Collectif *Quel pont pour Tilff ?*
collectifqppt@algo.be
www.algo.be/pont-tilff/

Description des 4 esquisses de projet présentées par le MET à la réunion publique du 16 novembre 2007 à Tilff

Le 18 novembre 2007 - Version du 21 novembre 2007¹

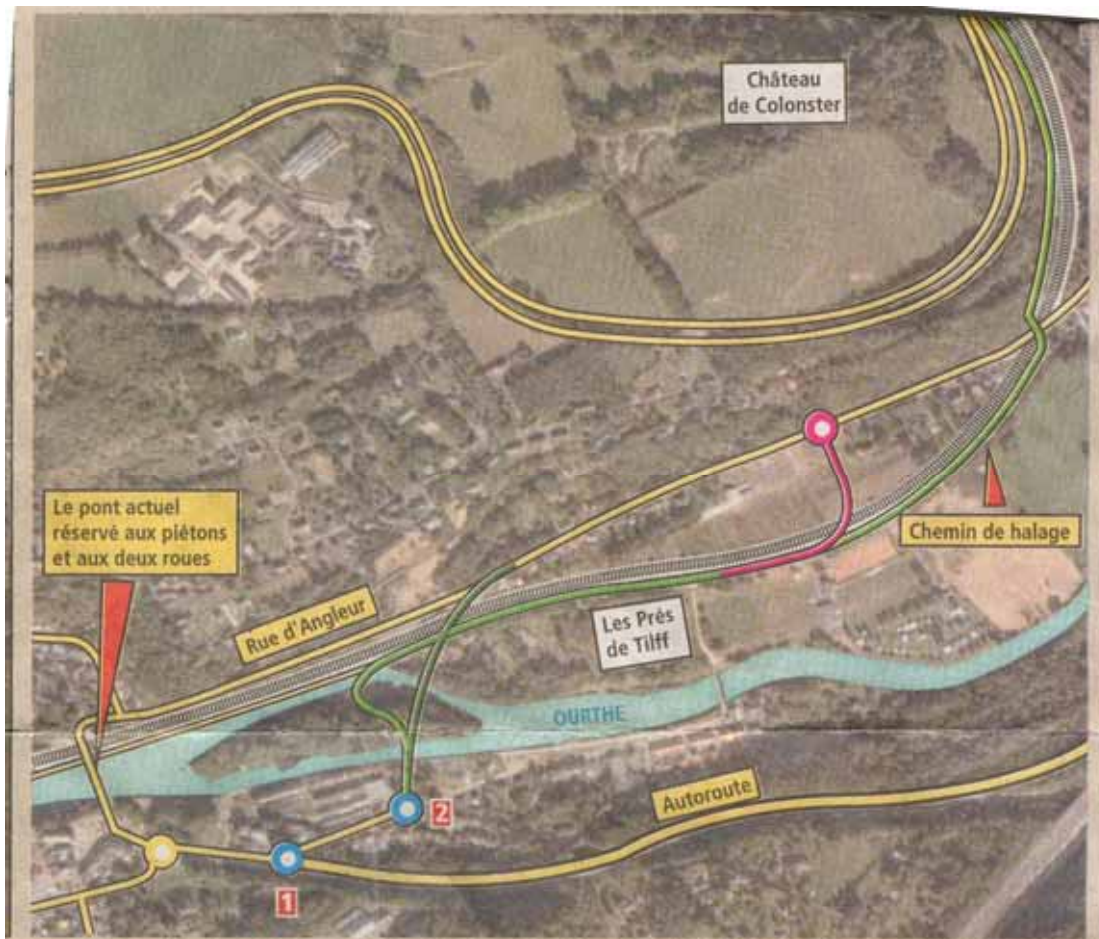
Les quatre esquisses sont nommées A, B, C et D. Sur cette photo, on distingue :

- La voirie commune aux 4 esquisses : entre les 2 giratoires marqués 1 et 2, plus la portion de voirie entre le giratoire 2 et l'Ourthe.
- Esquisse A : vert clair
- Esquisse C : vert foncé
- Esquisse D : vert clair + rose

Le détour pour passer de la rive droite à la rive gauche serait de plus de 3 km, (un peu plus long que pour la rocade).

La voirie aboutit Rue du Chêne, une ruelle en circulation locale, à forte pente et de 3 mètres de large au plus, qui deviendrait un dangereux raccourci vers Colonster.

Cette esquisse est très très peu réaliste.

Tourne à gauche ?

Esquisse très très peu réaliste.

Le détour pour passer de la rive droite à la rive gauche serait de presque 3 km.

Comment se ferait l'accès à la zone située entre les 2 passages à niveau de Sainval et de Colonster ? Par un 3^{ème} pont ? Par une voirie le long du chemin de fer ?
